PLANFESTSTELLUNG

PROJ.-Nr.:	JENA LICHTSTADT. Stadt Jena Eigenbetrieb KommunalService Jena Geschäftsbereich Tiefbau und Stadtraum Lobdener Straße 56, 07749 Jena	 kommunal service jena ein Tochterbetrieb des Stadt Jena	Unterlage / Blatt-Nr.: U18.2/1 Lageplan Einzugsflächen Maßstab: 1:150 841 x 1189
--	--	---	---

1. Planänderung Osttangenten Jena	
Bau-km 0+000	bis 0+961,1
aufgestellt:	
..... , den

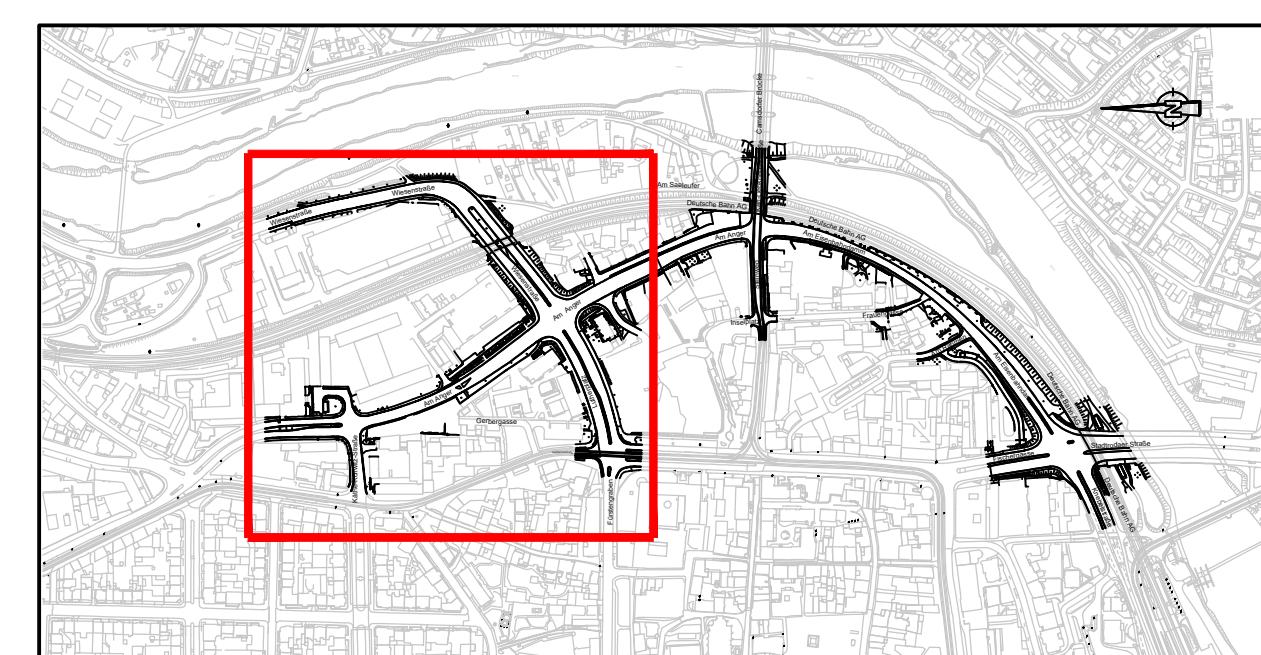
a	neue Straßenplanung eingearbeitet, Überarbeitung Entwässerungsplanung, dotSource	02.12.2024	Pfefferkom
Nr.	Art der Änderung	Datum	Zeichen
